# Dodatek č. 1

Smluvní strany tímto prohlašují, že dne 23.6.2020 uzavřeli smlouvu o dílo, jejímž předmětem je provedení stavebních prací na veřejné zakázce s názvem: „**II/116 Lány – křiž. II/201 (včetně III/23623, III/23624, II/236)**“ (dál jen „**Smlouva o dílo**“). Na základě dohody smluvních stran a ve vazbě na čl. XV. odst. 14.1 Smlouvy o dílo, uzavírají smluvní strany tento dodatek č. 1 ke Smlouvě o dílo (dále jen „**Dodatek č. 1**“).

## Změnový list

## Změnový list

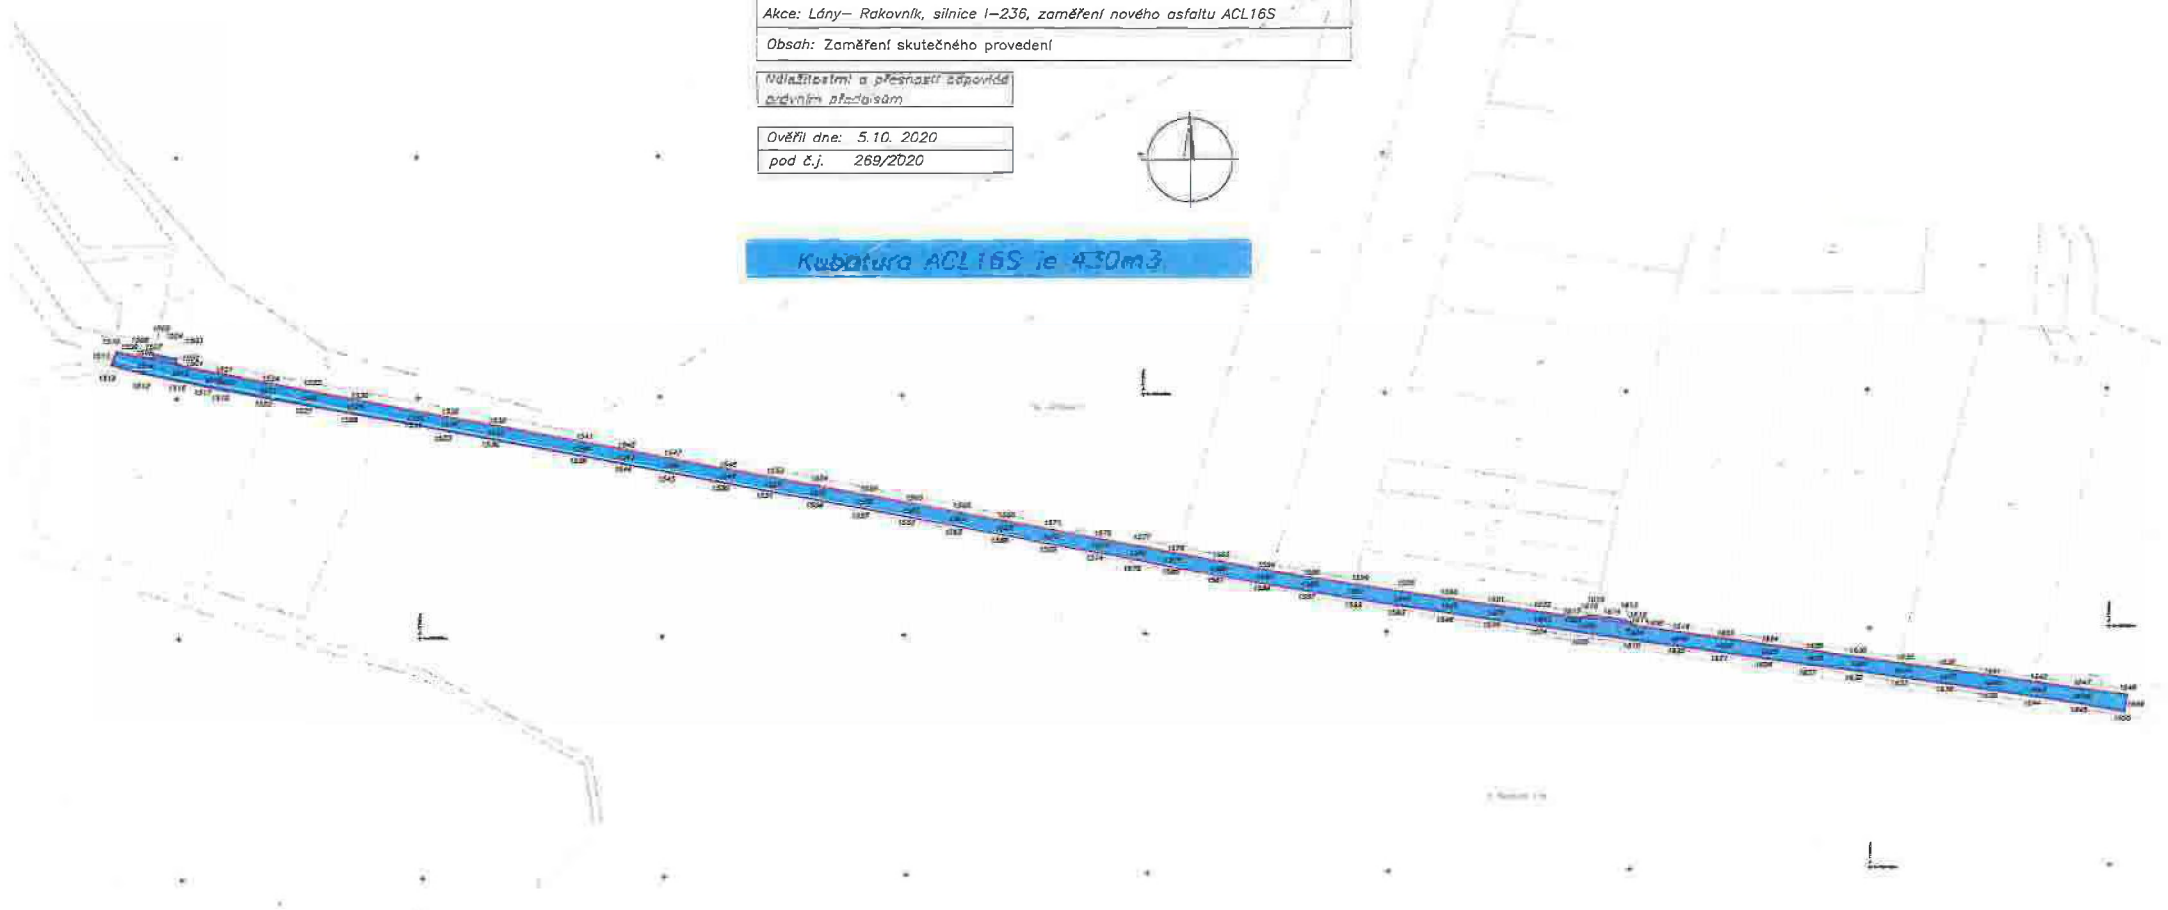
Změna rozsahu prací byla vyvolána kontrolou stávajícího stavu silnice II/236 v úseku od OK Lány v délce cca 850 m. Zde bylo zjištěno značné zhoršení stavu vozovky vykazující velké množství poruch. Jedná se zejména o vyjeté koleje do hloubky až 120 mm, pokles krajů vozovky a deformace příčného profilu. Mezi zadáním a vlastní realizací opravy uplynula poměrně značná doba, zároveň je tento úsek zatížen velkou intenzitou projíždějících TNV na přílehlou skládku i objízdnu trasou při opravě silnice II/116. V tomto úseku o délce cca 850 m je vynechána technologie mikrokoberce a lokálních sanací. Vozovka byla kompletně ofrézována, viz výpočet kubatury dle geodetického zaměření (č. 10). Byla provedena pokládka ložné vrstvy z ACL 16 PMB v průměrně tloušťce 60 mm, viz kubatura dle geodetického zaměření (č. 11) vč. spojovacího postřiku a pokládka obrusné vrstvy z SMA 8 v tl. 40 mm včetně spojovacího postřiku v ploše, viz geodetické zaměření (č. 12).

Kubatura ACL16S je 430m<sup>3</sup>.

GEOETA	Zaměřil: Zdeněk Krous	Souřadnicový systém: S-JTSK
	Vyhotovil: Petr Bálek	Výškový systém: BvN
	Č.zakázky: 270/2020	Měřítko: 1:1000 Datum: 7.10.2020
Akce: úprava - Rakovník, silnice I-236, zaměření sanací		
Obsah: Zaměření skutečného provedení

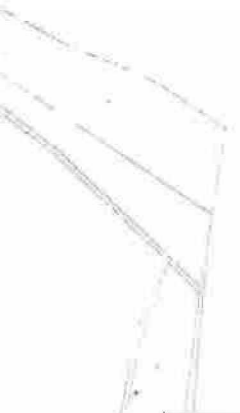
Ve zbylém úseku SO 105 bylo postupováno dle původního zadání, t.j. provedení lokálních sanací (geodetické zaměření č. 13), pokládka mikrokoberce (geodetické zaměření č.14).

**Plášť sanace 1 (1241m<sup>2</sup>)**
